con la presente si inviano le Osservazioni contro il Progetto di un impianto eolico codice procedura ID 13034 denominato "Energia Sorano" ubicato nel comune di Sorano (GR) costituito da 8 (otto) aerogeneratori di potenza nominale 6,2 MW per un totale di 43,4 MW con relative opere connesse ed infrastrutture indispensabili.

ID: Codice procedura13034

“Progetto di un nuovo parco eolico, denominato “Energia Sorano”, costituito da n.8 aerogeneratori, ciascuno di potenza nominale pari a 6,2 MW, per una potenza complessiva di 43,4 MW da realizzarsi nel comune di Sorano (GR) e relative opere di connessione”

Analisi delle Pale Eoliche in Progetto ed Esistenti

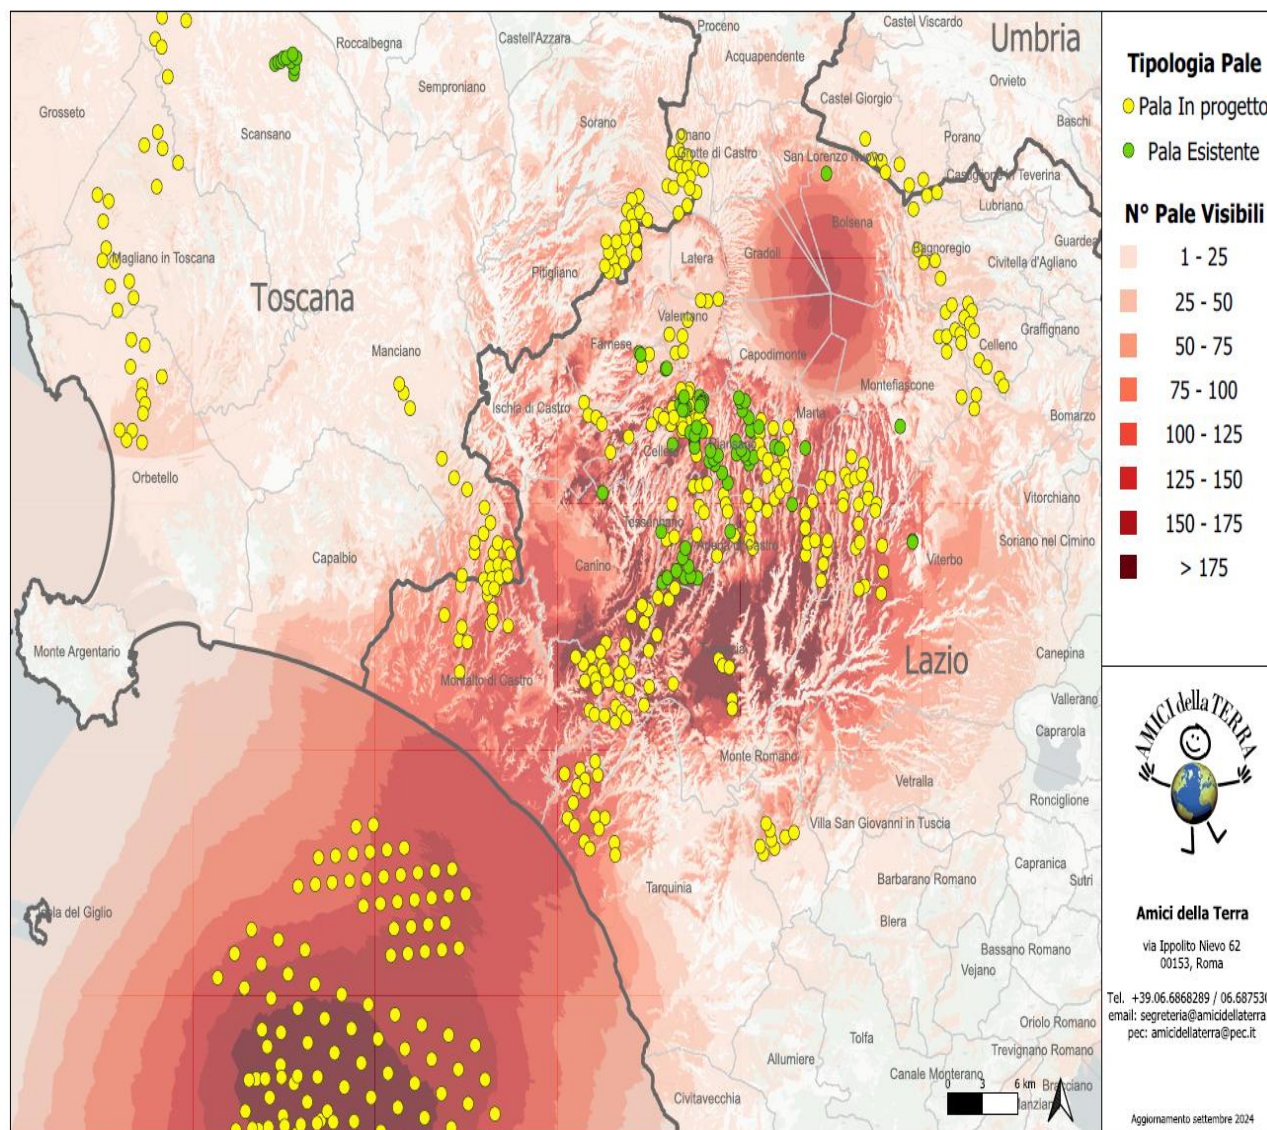
In questa elaborazione sono visibili **621** pale, di cui **540** in progetto e **79** esistenti. Del totale, **7** ricadono in Umbria, **92** in Toscana e **522** nel Lazio.

Le **540** pale in progetto sono suddivise in **42** progetti, **1** in Umbria, **8** in Toscana e **33** nel Lazio.

Delle **218** pale off-shore previste al largo di Tarquinia, solamente **92** sono visibili in questa elaborazione. Le restanti sono poco più a Sud.

Se agli impianti eolici rappresentati qui sopra che non comprendono sia l'impianto eolico Pitigliano di 20 pale e le altre 14 pale del progetto eolico Pian di Murrano - La Rotta e neanche gli 8 aerogeneratori di "Energia Sorano" ad essi si aggiungono le migliaia di ettari (7000 fin'ora) di territorio occupato dagli impianti fotovoltaici e agrivoltaici e dalle altre tipologie di impianti, appare chiaro il numero spropositato degli impianti FER nella bassa toscana e nella Toscana.

Cartografia della Rete Ecologica Natura 2000 tratta dall' "Ambito 20 Bassa Maremma e ripiani tufacei" del PIT Toscana.

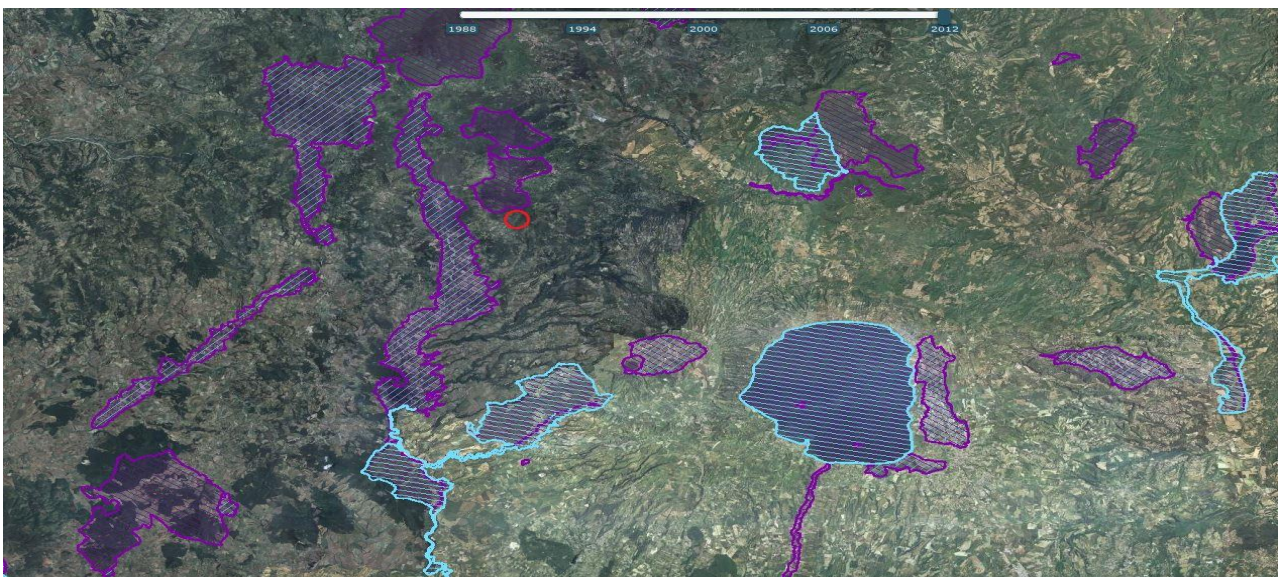
Dalla cartografia estratta dal PIT della Regione Toscana, Ambito 20 "Bassa Maremma e ripiani tufacei" riprodotta nella pagine seguente, si evince chiaramente che l'impianto eolico Energia Sorano è fortemente in pattante sulla Rete Ecologica europea "Natura 2000" senza contare che oltre ai siti e ai corridoi ecologici regionali si verrebbe a trovare anche ad interferire pesantemente con la direttrice di connettività ecologica interregionale che vede interessate le ZPS nonchè IBA di Selva del Lamone e Monti di Castro e il Lago di Bolsena, la Zps Caldera di Latera ed altri. Impatti che verrebbero aumentati dalla notevole taglia degli aerogeneratori progettati inoltre ad un'altitudine di 830-950 metri.

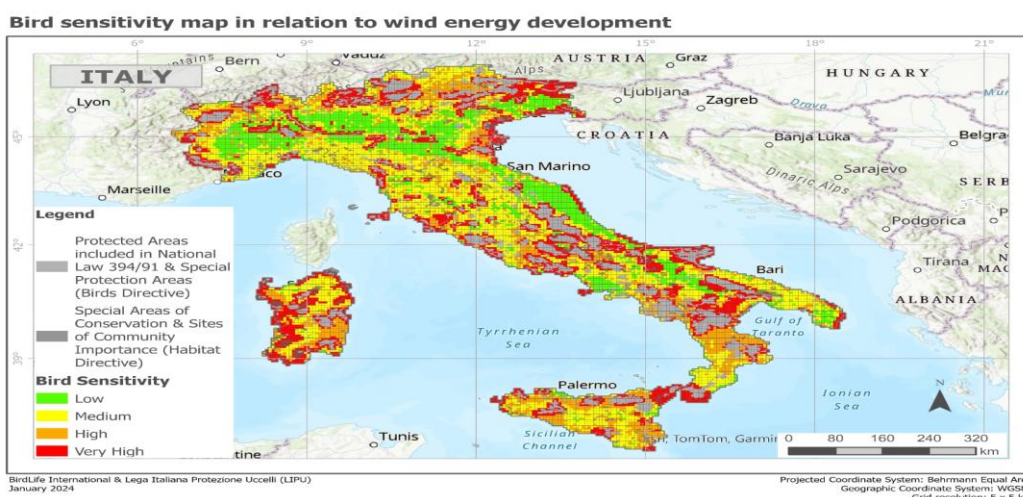
La mappa elaborata dalla LIPU di cui si riproduce anche un particolare è a ulteriore autorevole riprova che l'assenza di interferenze con i siti della Rete Natura 2000 sostenuta dalla proponente è profondamente errata. Infatti dal particolare della mappa, riportato qui sotto, se confrontato con i colori della legenda della mappa completa si evince facilmente che la zona in cui si verrebbe ad insediare l'impianto industriale è a media (giallo), alta (arancione) e veramente alta sensibilità (rosso) per l'avifauna.

Il cerchio blu nell'immagine indica la zona in cui ricadrebbe l'impianto eolico industriale "Energia Sorano".

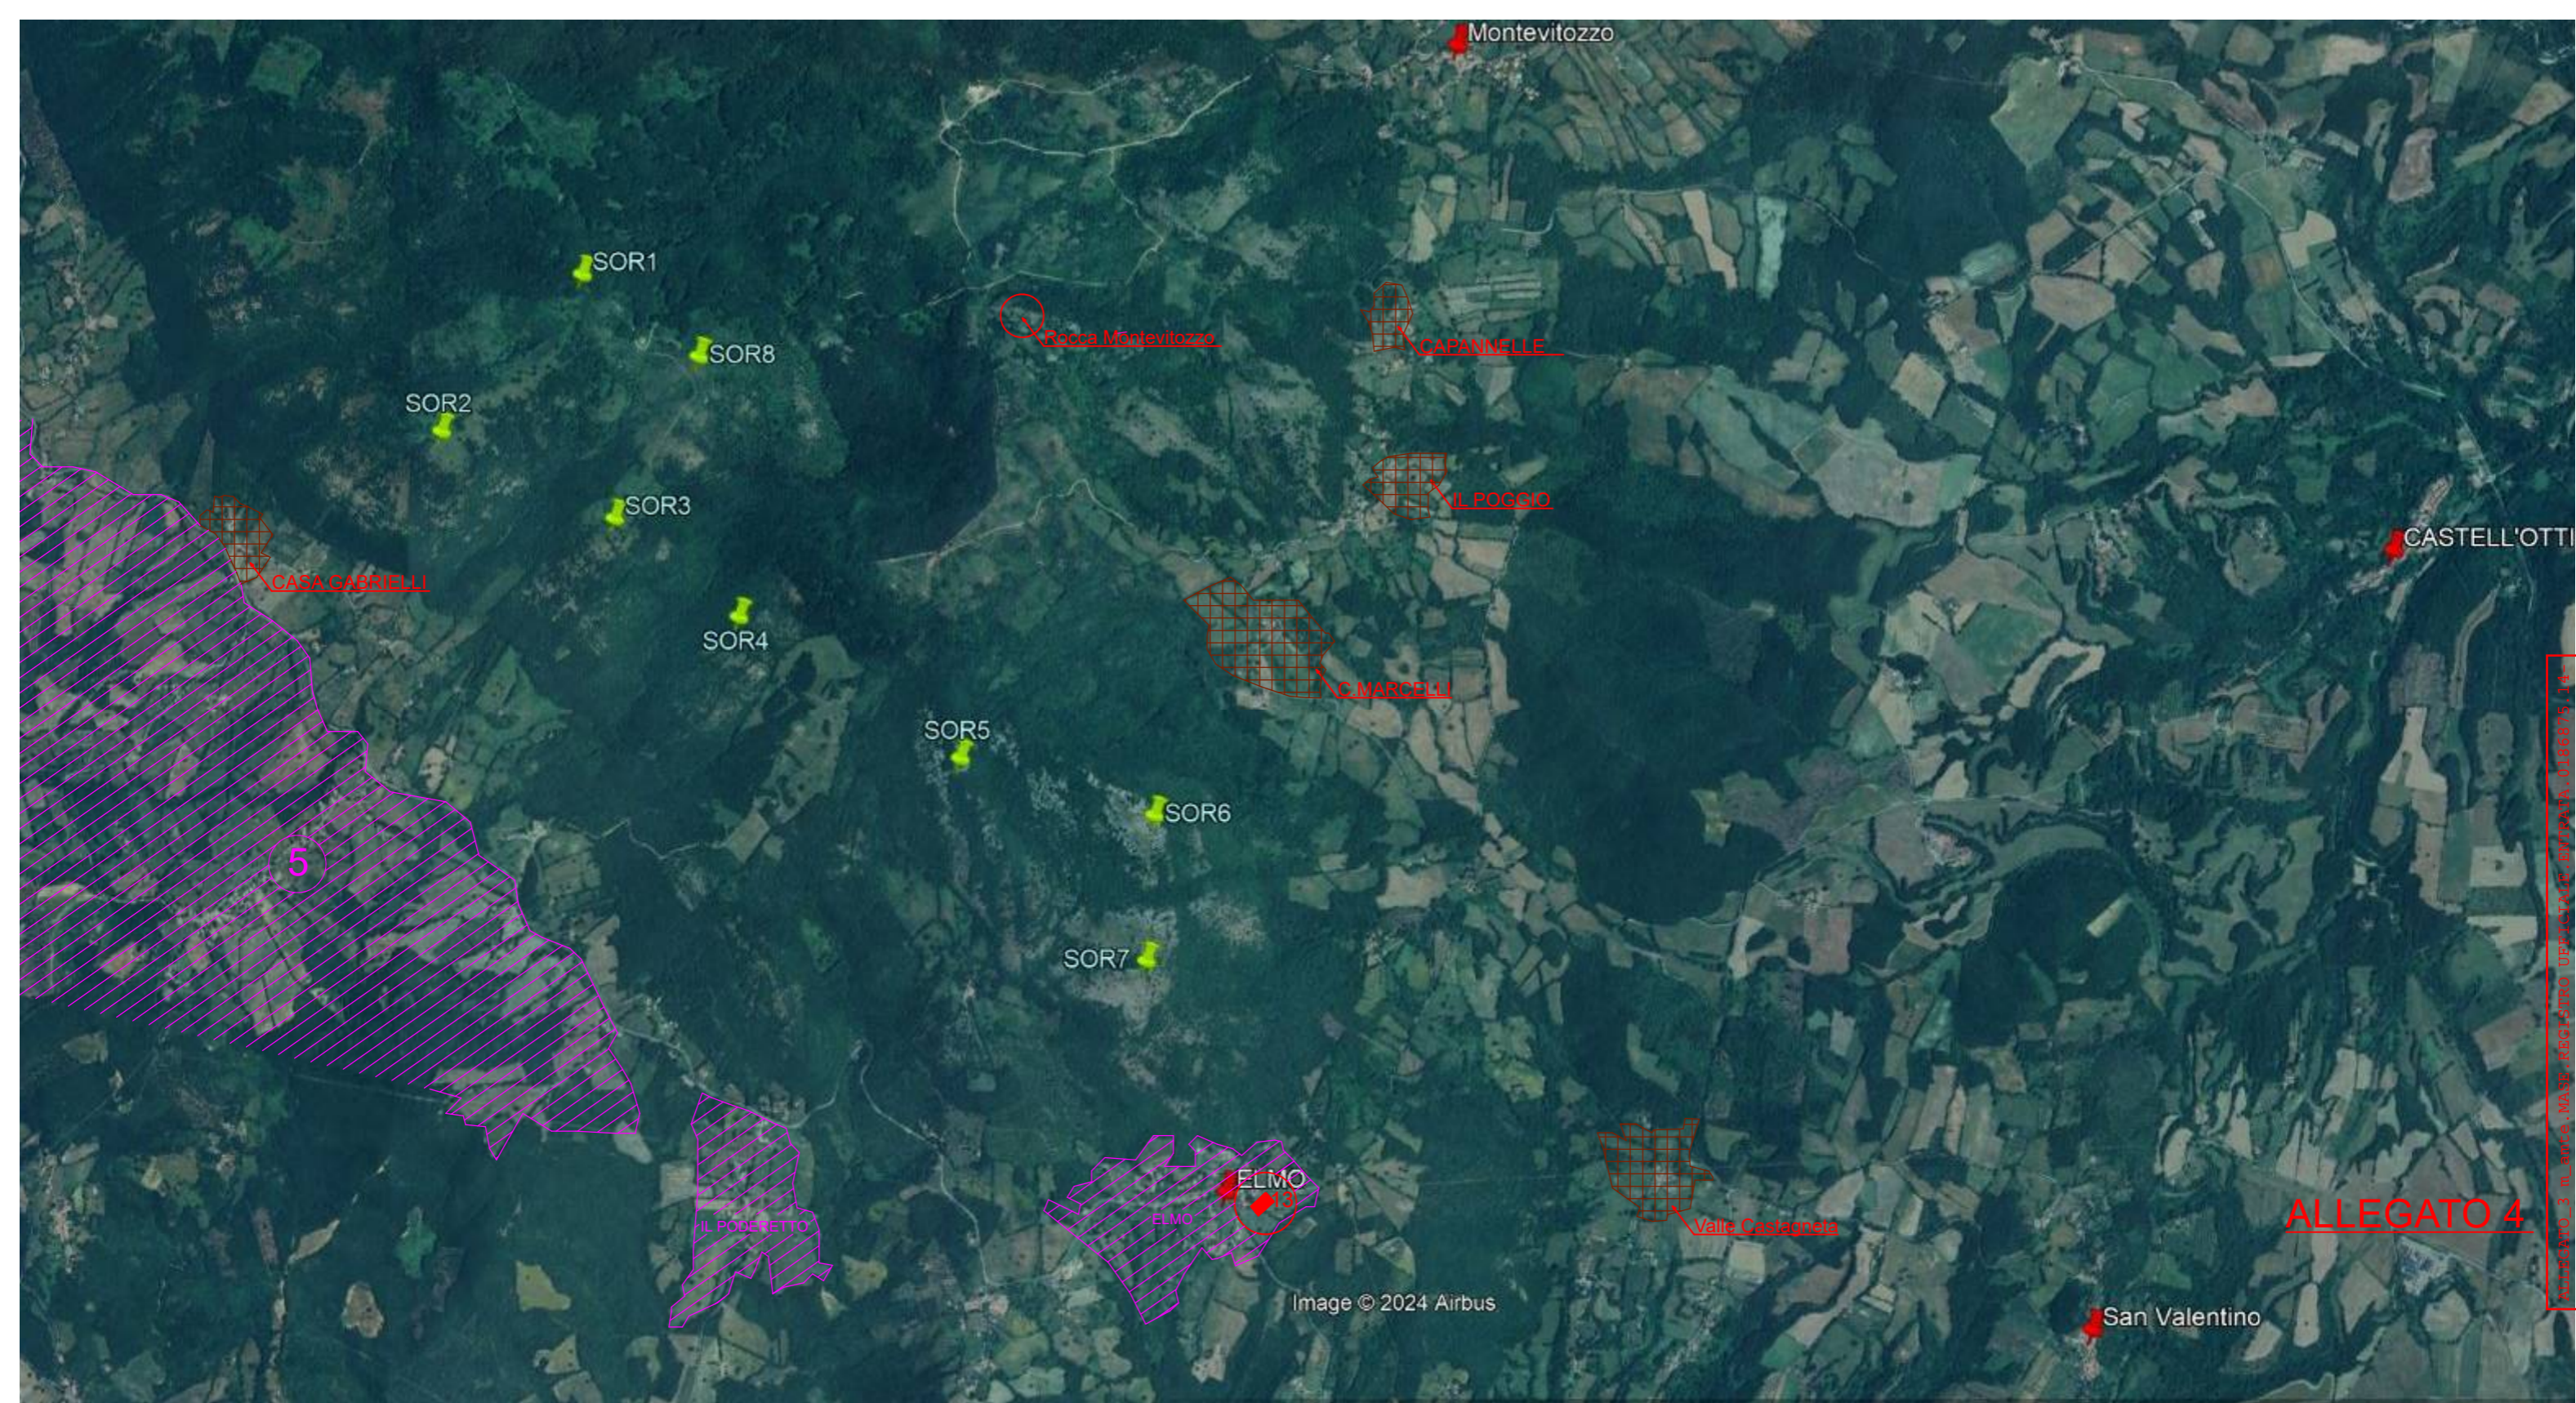
Il progetto insiste su un'area vincolata dal 1923 per protezione idrogeologica, con rischi legati a interventi sul terreno come disboscamenti e scavi.

Gran parte delle opere in progetto cade in area riconosciuta a protezione idrogeologica sin dall'R.D. 3267 del 1923, confermata come area boscata nel 2016 e con DCR 93/2018 con conseguente vincolo idrogeologico. Il Vincolo idrogeologico sottopone a tutela le aree territoriali che per effetto di interventi quali, ad esempio, disboscamenti o movimenti di terreno, scavi per plinti, allargamenti dei tratturi possono, con danno pubblico subire denudazioni, perdere la stabilità o turbare il regime delle acque).
